工作联系单

工程名称: 陕西欧舒特 5.5MW 屋顶分布式光伏发电项目

编号: SJAZ-OST-lxd02

事由:
施工图中汇集站标高的确认。

汇电站标高图.

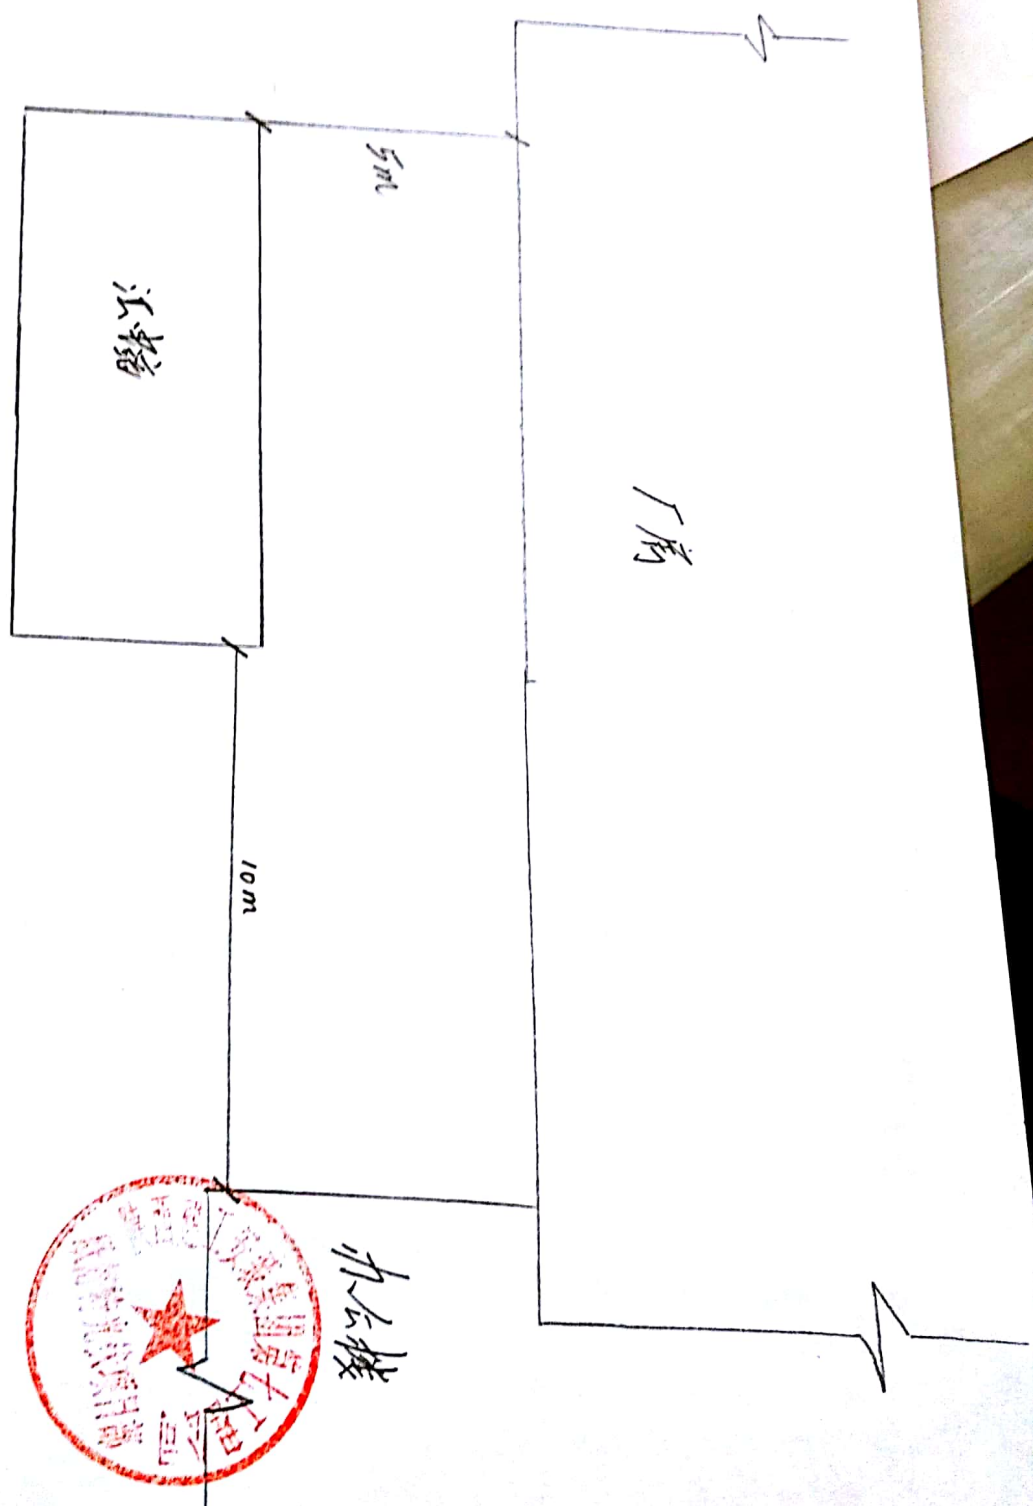
设计院发放的图纸中,汇集站的标高和方位没有给予明确的尺寸。开工之前,经业主、监理、设计院及我方现场共同勘探、协商,达成一致意见,经过甲方、监理、设计院三方共同认可,确定汇集站 ± 0 和方位具体尺寸。

± 0 标高: 汇集站以东旧办公楼的散水 ± 0 标高为准。

汇集站定位: 定位方向经欧舒特厂方现场指定方位为准。(后附说明图)
